青梅都市計画下水道の変更（案）

環境部下水道課

青梅都市計画下水道の変更（青梅市決定）

新旧対照表

青梅都市計画下水道 青梅市公共下水道（分流式污水）総括図

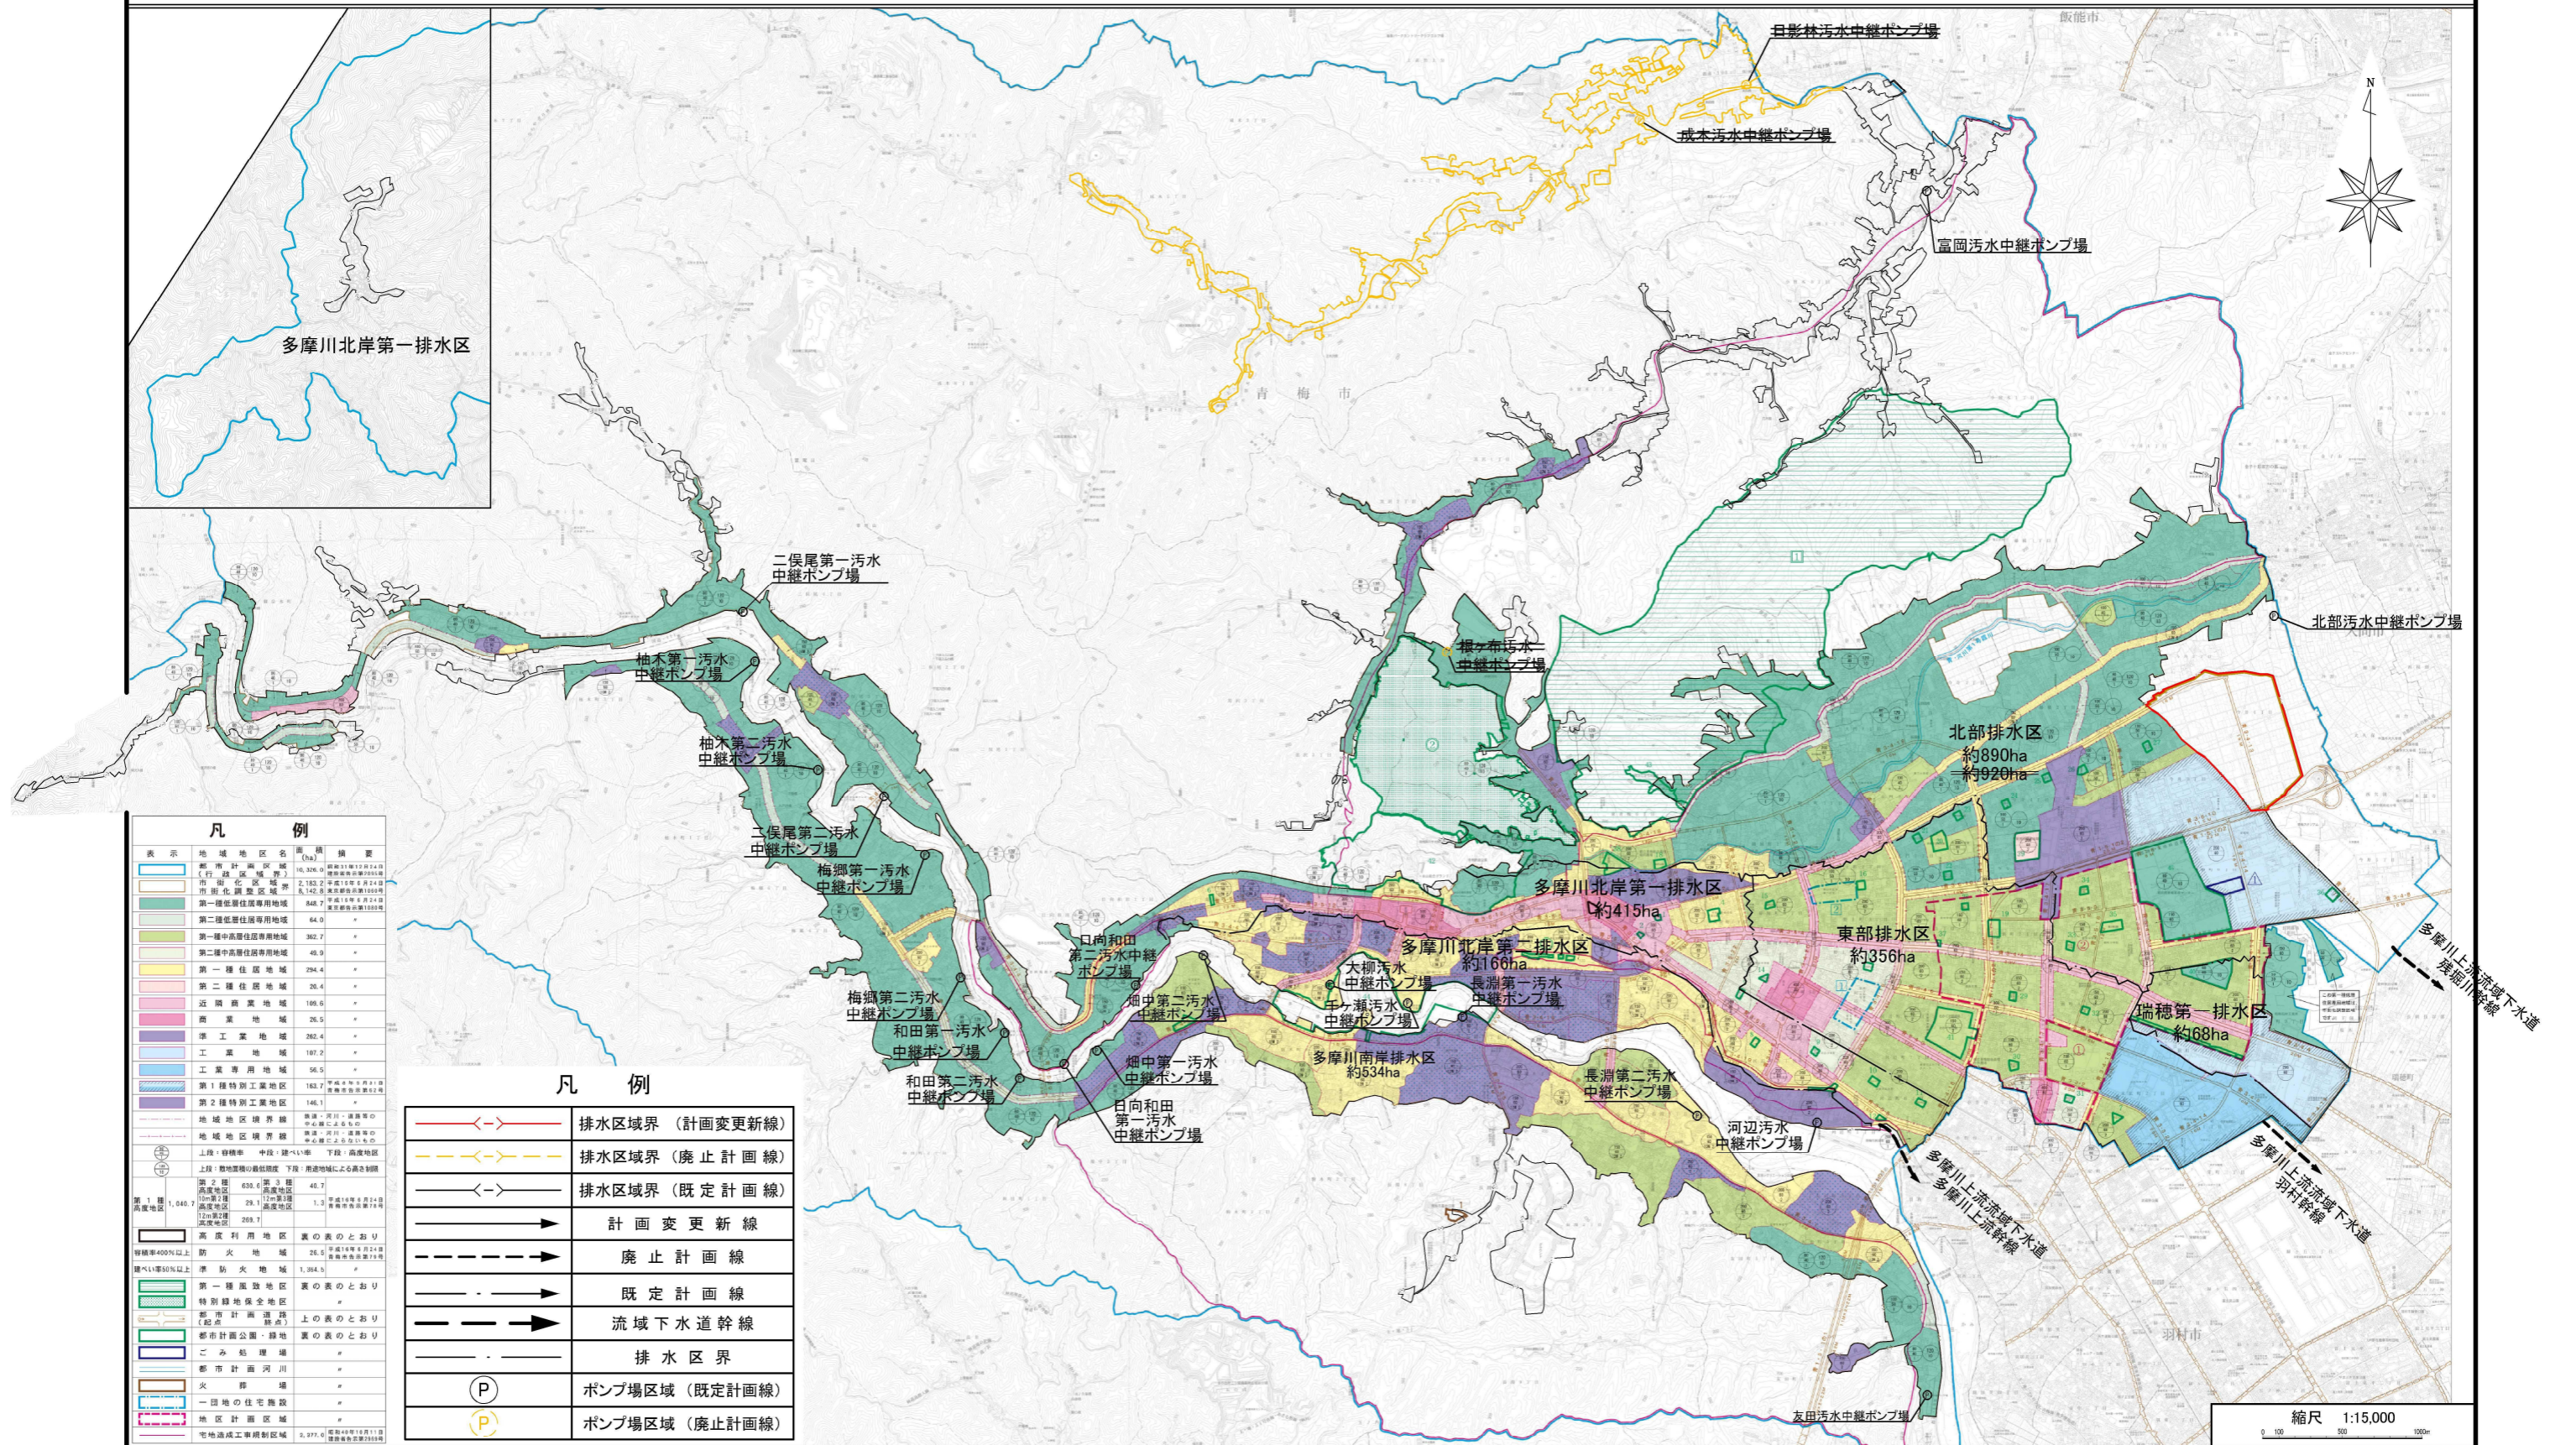
今井地区の市街化区域編入並びに成木地区の汚水処理整備方針の変更に伴い、公共用水域の水質保全を図るとともに、下水道事業の効率化を図るため、本案のとおり計画を変更する。

青梅都市計画下水道 青梅市公共下水道（分流式汚水）計画図

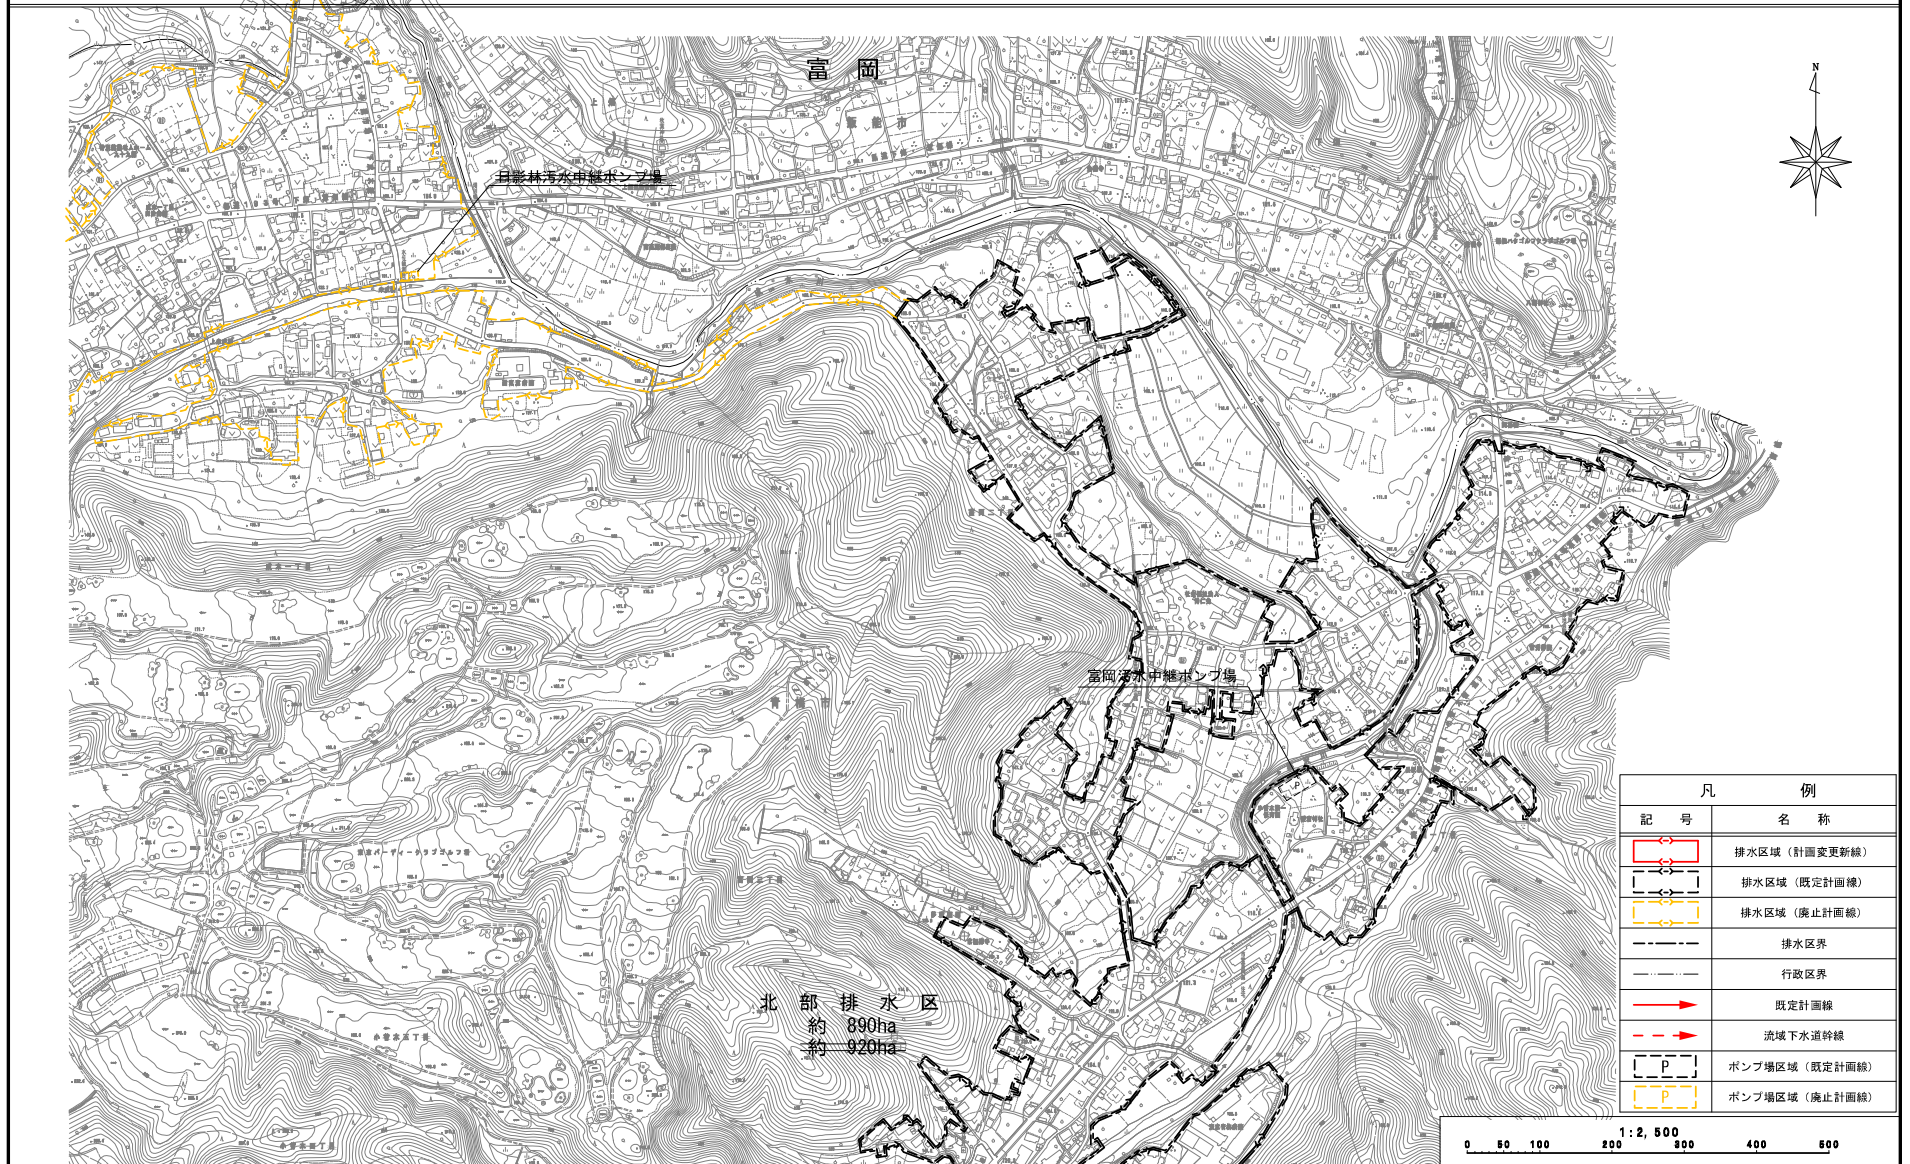
北部排水区
約 890ha
約 920ha
